Région Hauts-de-France

**Avis délibéré de la mission régionale
d'autorité environnementale
Hauts-de-France
sur le projet de centrale photovoltaïque au sol
sur les communes de Courchelettes (59) et de Corbehem (62)
Etude d'impact - version 1 – Décembre 2021**

n°MRAe 2022-6298 et 2022-6311

Vue de côté des tables photovoltaïques (Source : dossier pétitionnaire)

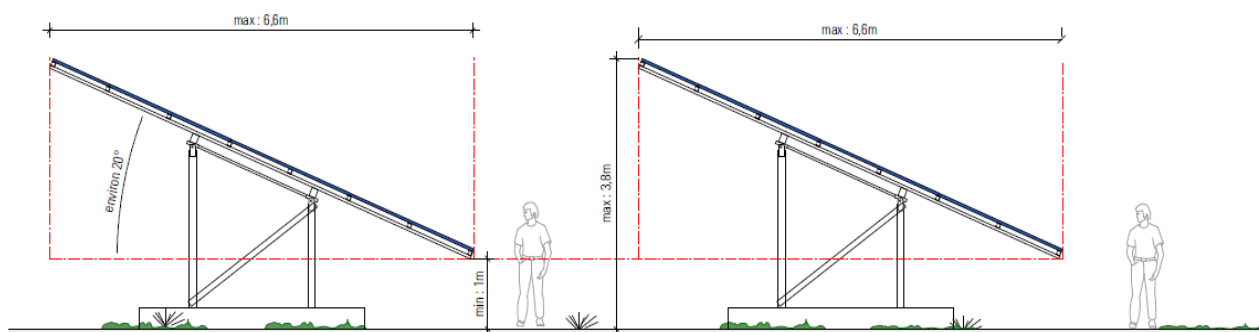
Le projet impacte les habitats du Lézard des murailles, et l'étude conclut à un impact résiduel non significatif compte tenu des mesures prévues pour éloigner les espèces et limiter leur installation, adapter les périodes de travaux sur l'année et limiter les nuisances envers les reptiles. La mesure R.2.1.k « limiter les nuisances envers les reptiles » fait état des longrines (contrainte liée à la

pollution du sol qui ne peut accueillir de fondations) et du réseau de câbles qui sera posé sur des gouttières métalliques hors sol. Il n'est pas explicité en quoi ce type de conception permet de limiter les nuisances pour les reptiles et de préserver leur habitat. Le nombre de pierriers (mesures R.2.1.i pour éloigner les espèces ou limiter leur installation) n'est pas justifié au regard de la superficie du projet et de l'inventaire à compléter.

L'autorité environnementale recommande, après avoir complété l'inventaire, de revoir la mise en œuvre de la séquence éviter-réduire-compenser afin de protéger le Lézard des murailles et de préserver ses habitats.
